Boletim Técnico

Chassis BA-5D

Modelos: KV-29FS100 / 34FS100 / KV-29FV300
KV-34FV250 / 38FV250

Imagem trêmula ou distorcida na parte superior da tela

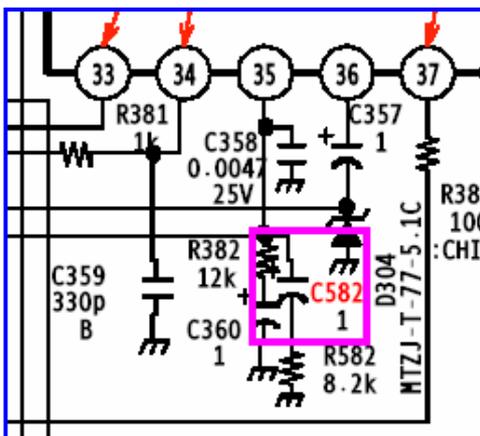
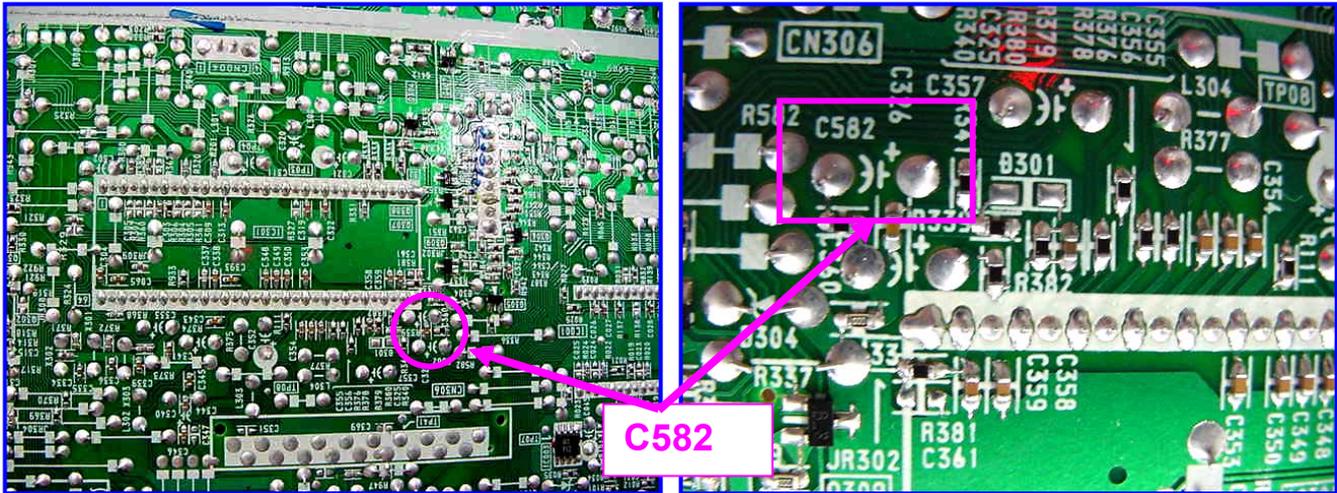
Aparelho com a imagem distorcida na parte superior da tela (pé de vento) ou com a imagem trêmula como se estivessemos modulando o horizontal com um sinal de baixa frequência.

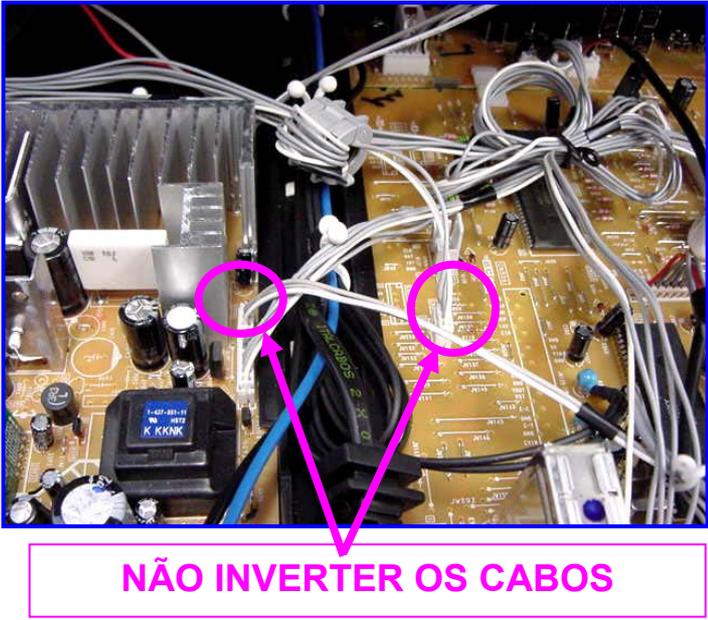
Este sintoma pode ocorrer quando o televisor recebe sinais de vídeo que apresentem problemas no **sincronismo horizontal**, particularmente em algumas fitas de VHS, discos DVD ou em alguns canais decodificados de TV à cabo.

Retirar o capacitor eletrolítico C582 de 1 μ F que está ligado no pino 35 do IC301 da placa A.
